Nuova guarnizione freni a tamburo GIGANT 150 per freno ruota 4218

Introduzione di serie 10/2023

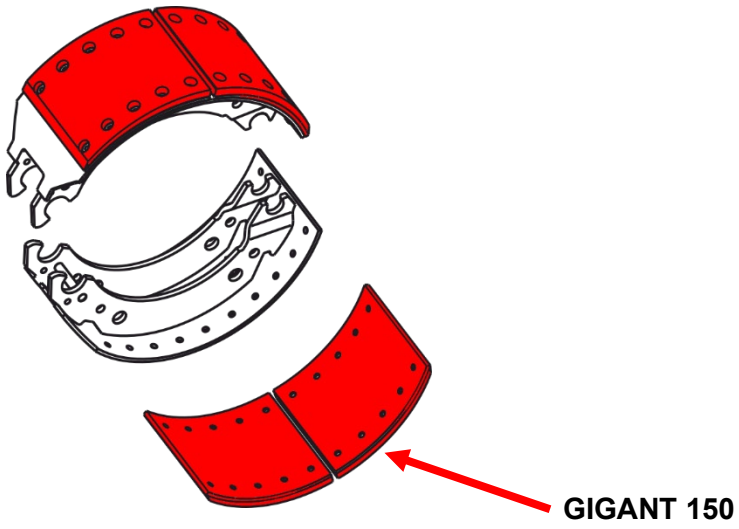
In collaborazione con i nostri fornitori di guarnizioni d'attrito, GIGANT ha sviluppato e convalidato il materiale GIGANT 150. La guarnizione è stata testata secondo la norma ECE R13 e secondo diversi criteri di prova interni.

- Collaudo secondo la norma ECE R13
- Comportamento stabile del coefficiente di attrito per tutta la vita della guarnizione
- Comportamento di usura ottimizzato per temperatura, pressione e velocità

- si noti che, nell'ambito del primo equipaggiamento con le nuove guarnizioni dei freni, si rende necessario un aggiornamento dell'omologazione specifica del veicolo.
